STOBD - SB11101010 - CONECTOR RESORTE

Amortiguadores de Porton

MALZEME	11SMnPb30	ÇİZEN	F.GÜLTEKİN	TARİH	İMZA	
ADET	1	ONAY				
ÖLÇEK	2 / 1					
STD. NO					RESİM NO	0122.042
MTJ. NO					REVİZYON NO	2

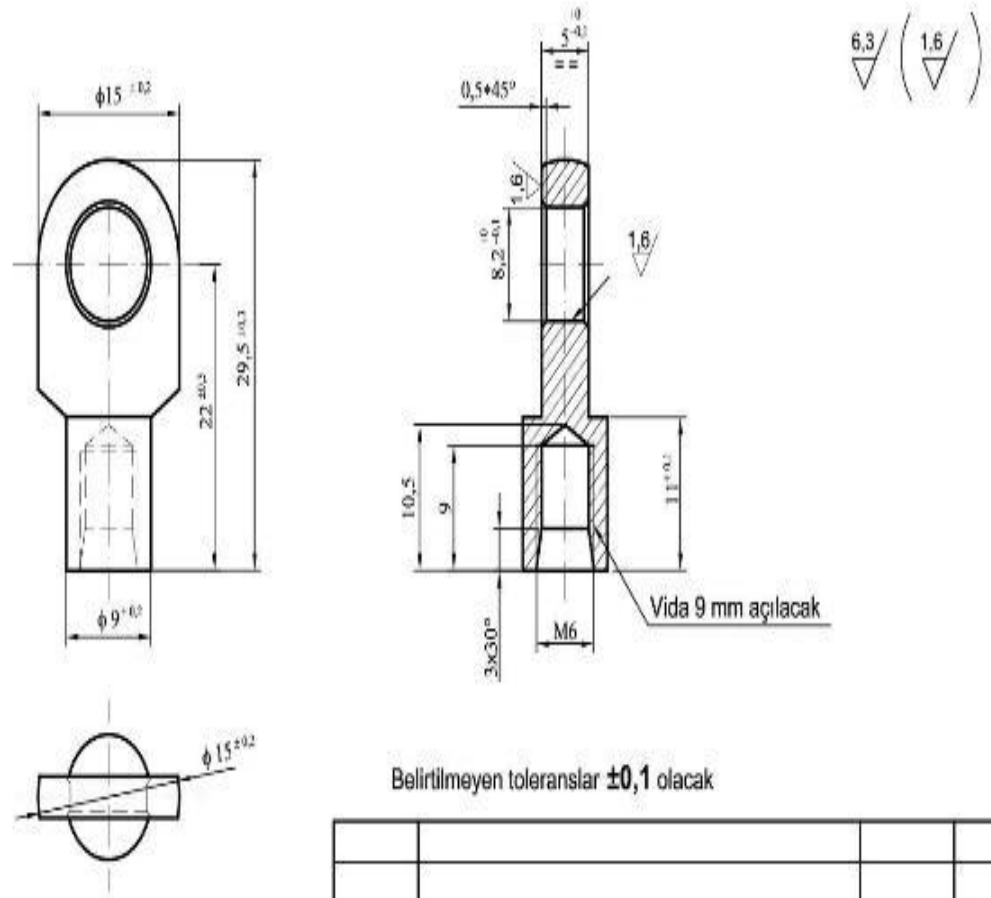
2	1,5x30° lik havşa ölçüsü 3x30° olarak değiştirildi.	25.08.2016	S.Ç
1	1,5x45° lik havşa ölçüsü 1,5x30° olarak değiştirildi.	13.02.2015	
SIRA NO	DEĞİŞİKLİK	TARİH	İMZA
